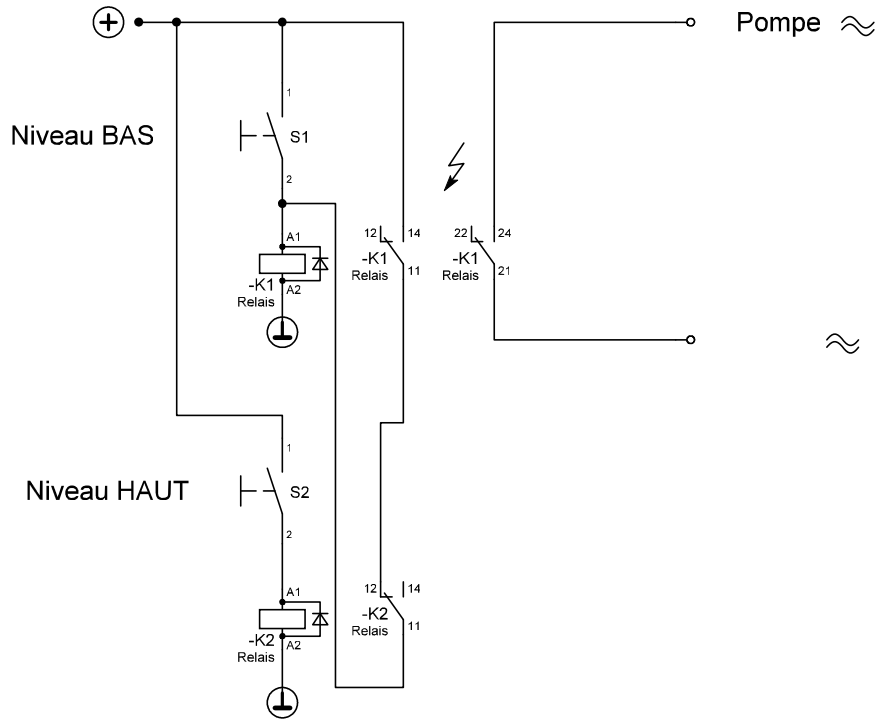
Critique car mélange basse tension et courant fort !

Variante avec une meilleure isolation
pas de mélange basse tension et courant fort !
besoin de 3 relais
